ACLARACIÓN No. 1

Licitación Abierta DR-CAFTA LA ADA UE CA No. 14/2021
“REUBICACION, ADECUACION Y TRASLADO DEL LABORATORIO NACIONAL DE SALUD PÚBLICA DE EL SALVADOR”, FUENTE DE FINANCIAMIENTO: FONDO GENERAL Y FONDO GLOBAL COMPONENTE VIH/SIDA/SSF/NMF/FASE 2.

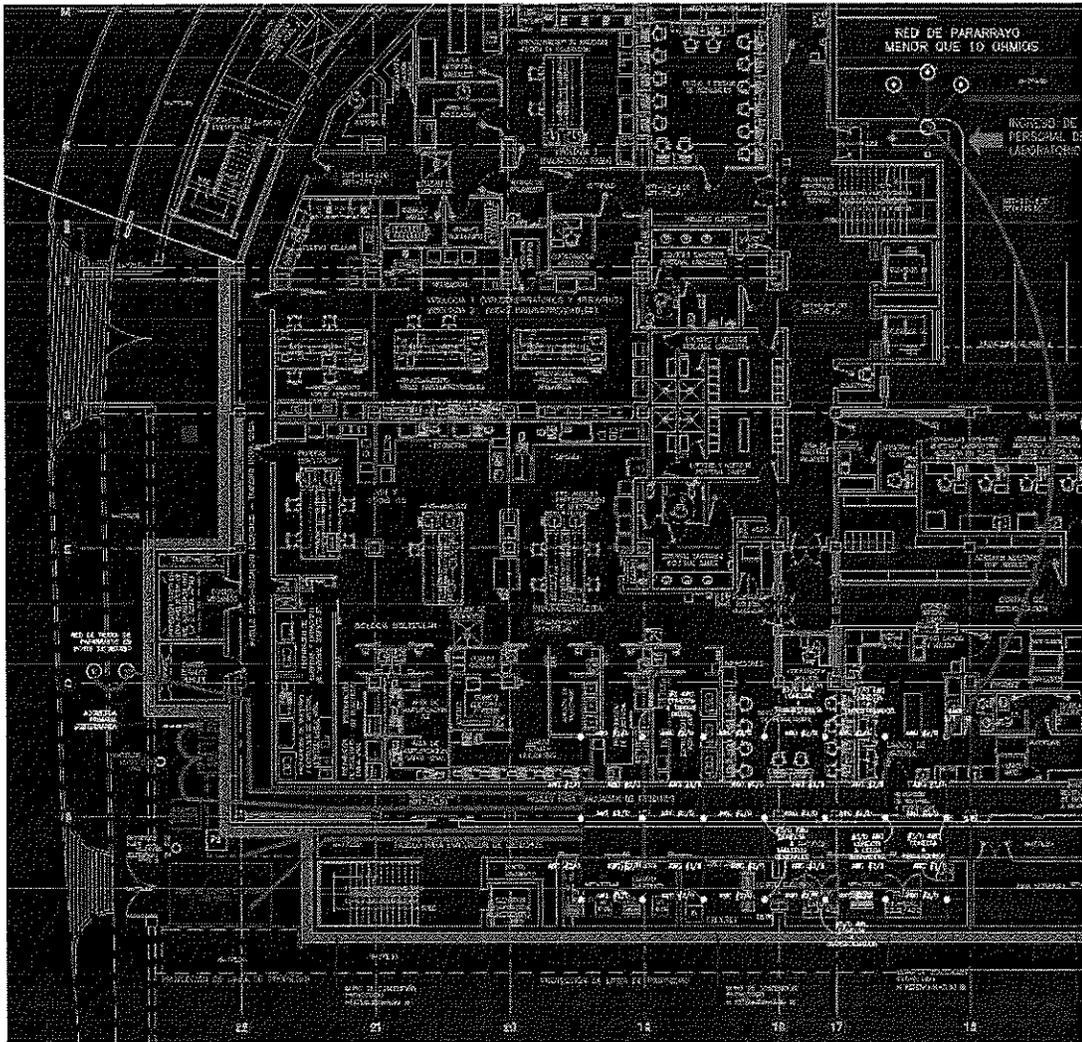
En el plano ELE-DET-24, se detalla cables 3/0 hacia cada uno de los equipos (reguladores, planta de emergencia, planta de emergencia, transformadores, etc.

- Aclarar si la red de tierra estará ubicada en la zona de los transformadores de 1500 y 500 KVA.

- Aclarar si los cables 3/0 que se indican en la red de tierra, que van hacia la planta de emergencia y el tanque de combustible, **serán dos cables separados**, que se extenderán desde la red en la casa de máquinas hasta el punto donde estará el tanque y la planta de emergencia (ver esquema).
